ANEXO MODIFICATORIO No.1

SOLICITUD DE OFERTAS PARA CONTRATAR TRASLADO E INSTALACION DEL CENTRO DE COMPUTO Y ADECUACIÓN DE LA COORDINACIÓN DE SISTEMAS PARA LA CAJA NACIONAL DE PREVISION SOCIAL CAJANAL EICE EN LIQUIDACION

MODIFICACION CAPITULO III **INFORMACION DEL SERVICIO QUE SE REQUIERE CONTRATAR**

Anexo No. 6

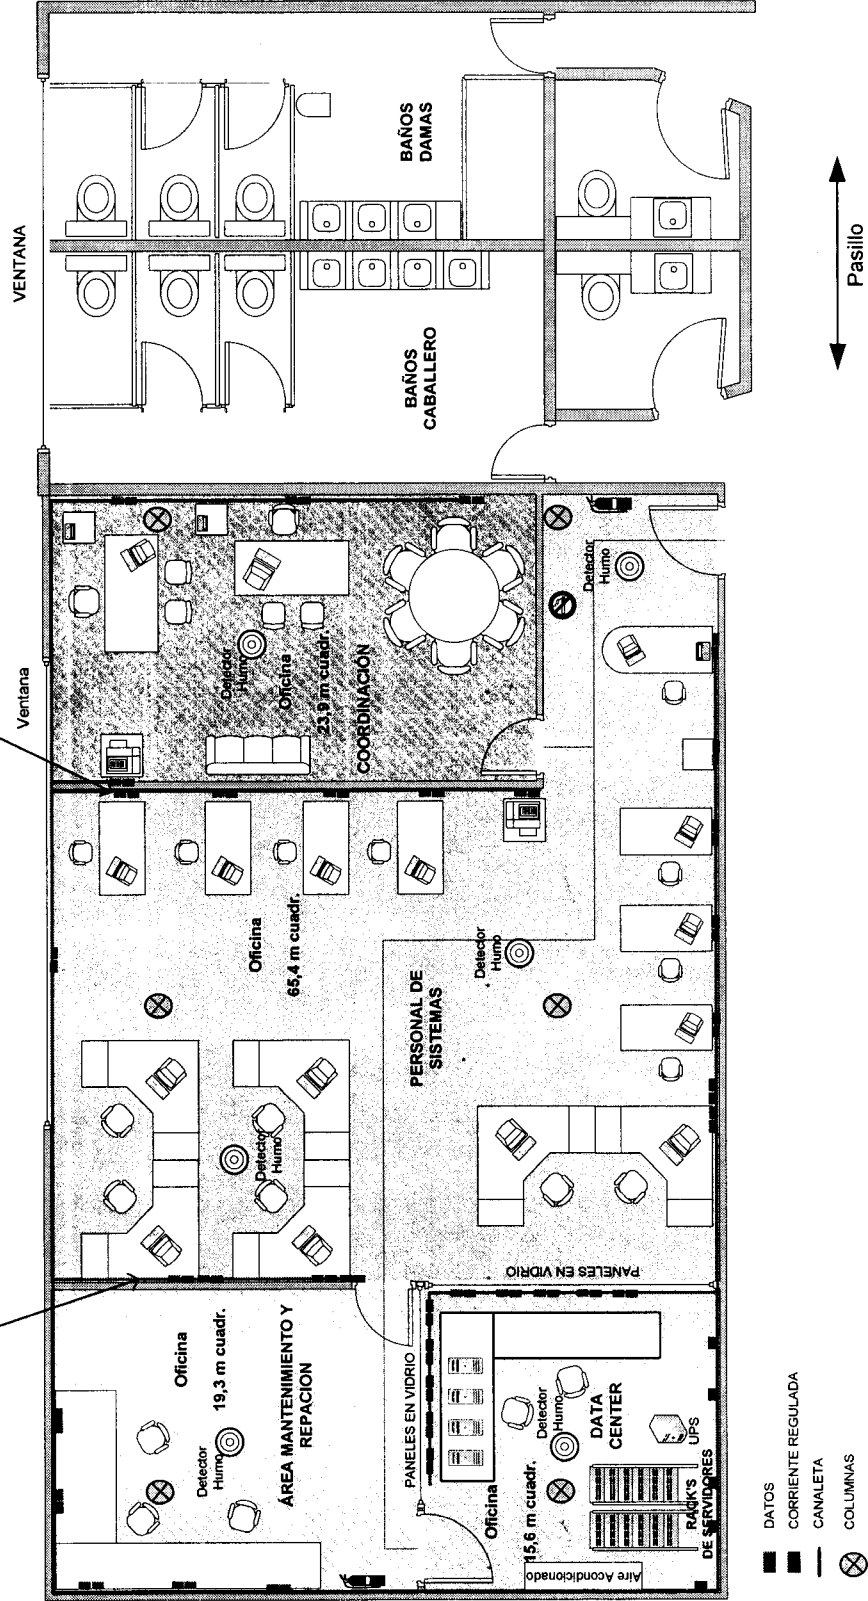
1. En el Anexo No.6 figura en el plano la "apertura de una ventana". Se aclara a los interesados en presentar sus ofertas que no hay lugar a la apertura de la ventana. Se adjunta al presente Anexo modificadorio el plano con las modificaciones y aclaraciones que se enuncian en el presente documento.
2. De conformidad a lo señalado en la visita técnica realizada de conformidad al cronograma en la fecha y hora estipulada en el mismo, se discriminan los ítems que fueron objeto de revisión y ajustes, los cuales se detallan a continuación, por tanto reemplazan a los que quedaron consignados en el documento de términos de invitación. El resto de ítems que no se detallan en el presente documento, continúan sin modificaciones y deben ser contemplados dentro de la propuesta a presentar por parte de los proveedores interesados en participar en el presente proceso de selección:

La división del Área de mantenimiento
mitad en Panel y la Otra mitad en Vidrio

La división de la Coordinación será mitad
en Panel y la Otra mitad en Vidrio
